高浜原子力発電所1号機及び2号機運転期間延長認可処分等取消請求事件

準備書面（90）

（参加人の熱伝達率算出結果の違法性）

図 1

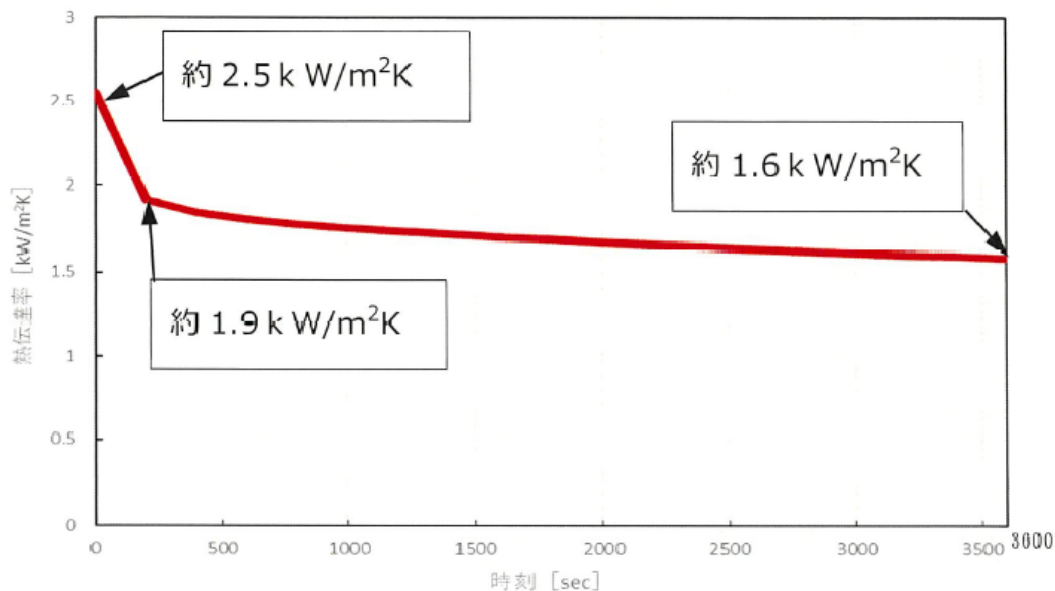
これは要するに、熱伝達率は大破断 L O C A が生じてから 3600 秒までの間において、熱伝達率は約 1.6 kW/(m² K) から約 2.5 kW/(m² K) であることを示したものである。

驚くべきことに参加人ですら、解析の際に使用した熱伝達率が分からずに再解析することにより事後的に概ね同じ結果になったから、図 1 であると示した。つまり、国（行政）はおろか、事業者ですら使用した熱伝達率を把握できていなかったのである。

他方、原告の側でこの数値の妥当性を検討してみたところ、Jackson-Fewster 式の計算式ではこれらの数字が導き出せないことが明らかになった。そのことについて、詳述する。

図4

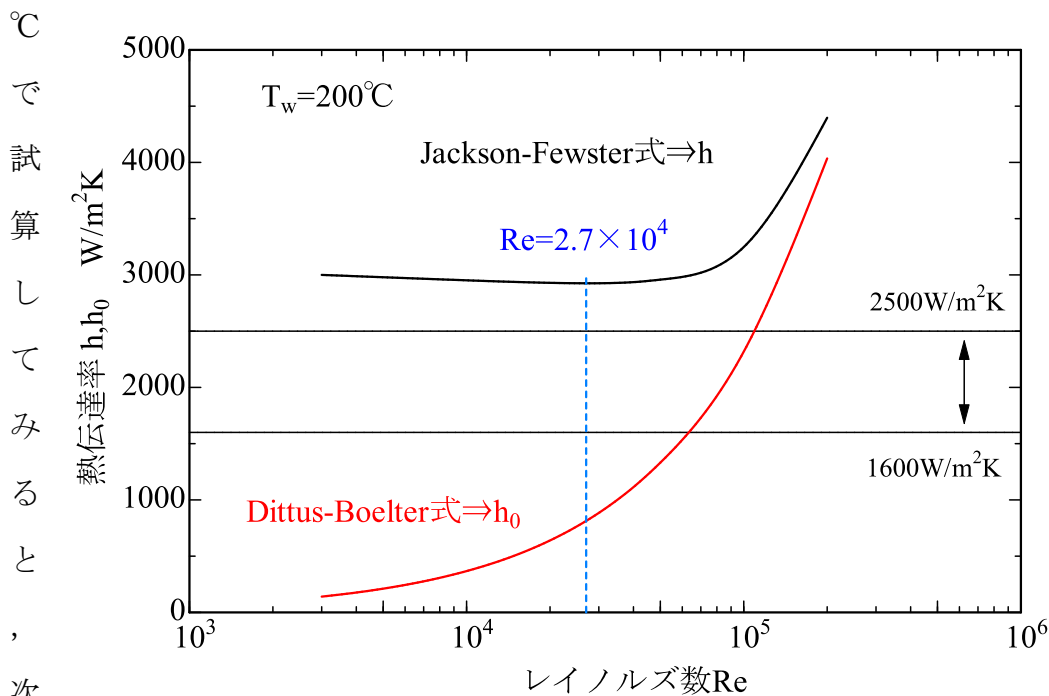
第1項で示したとおり、参加人は熱伝達率を最大でも熱伝達率は約 $2.5 \text{ kW}/(\text{m}^2 \text{ K})$ としている。しかし、圧力容器の表面温度が比較的高温の 200°C

図4の黒い実線に示されるように、いかなるレイノルズ数（いかなる流量、あるいは流速であったとしても）であっても、約 $2.9 \text{ kW}/(\text{m}^2 \text{ K})$ が最小値（レイノルズ数 $Re=2.7 \times 10^4$ の時）になるのであり、参加人が示した最大値を上回ってしまう。

図5 圧力容器内表面温度と熱伝達率の最小値

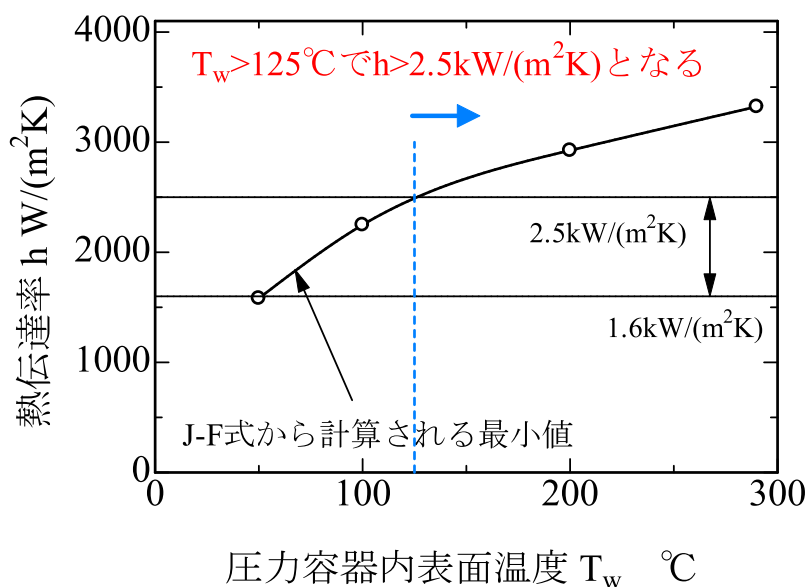
上記方法で圧力容器の表面温度 T_w が 50°C 、 100°C 、 200°C 、 290°C の時の共存対流熱伝達率 h の最小値を計算して、結果をプロットしたものが次の図5である。

図5からは、圧力容器表面温度が、運転時の温度である $T_w=290^\circ\text{C}$ から $T_w=125^\circ\text{C}$ までの温度範囲では、どのようなレイノルズ数でも共存対流熱伝達

率は $2.5\text{kW}/(\text{m}^2\text{K})$ 以上となり、参加人が示した約 $1.6\text{kW}/(\text{m}^2\text{K})$ から約

$2.5\text{kW}/(\text{m}^2\text{K})$ とはならないことが分かる。つまり、参加人の Jackson-Fewster 式から熱伝達率を算出したという記述は疑わしい。参加人は Jackson-Fewster 式どおりに計算しておらず、熱伝達率を不当に低く見積もっている疑いがある。

図 典型的な熱伝達率計算例

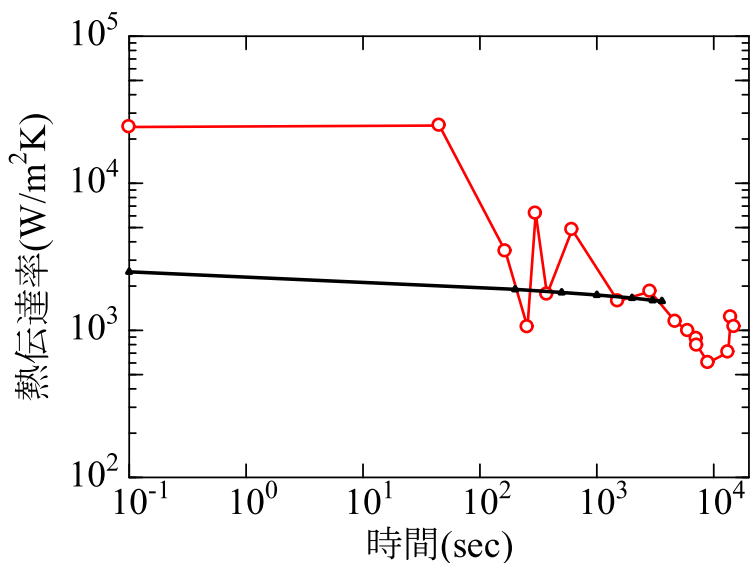
参加人の示した熱伝達率の妥当性について、別の視点から検討してみる。
 図6は、参加人の示した熱伝達率（黒い実線）と、高浜原発1・2・3号機のような3ループ型のPWR型原発の緊急冷却時の典型的な熱伝達率の計算例⁷（赤い○とこれらを結んだ赤い実線）を比較したものである。参加人の熱伝達率は、冷却開始から45秒間は、IAEAの報告書の計算例の10分の1以下となっており、255秒付近で計算例を上回る以外は、計算例より著しく低い値となっており、この点からも、参加人の示した熱伝達率の数值は過小評価の疑いを禁じ得ないのであり、ますます Jackson-Fewster 式の適用が誤っているのではないかという疑念が深まるばかりである。

なお3600秒以降は参加人の数值がないため比較はできない。
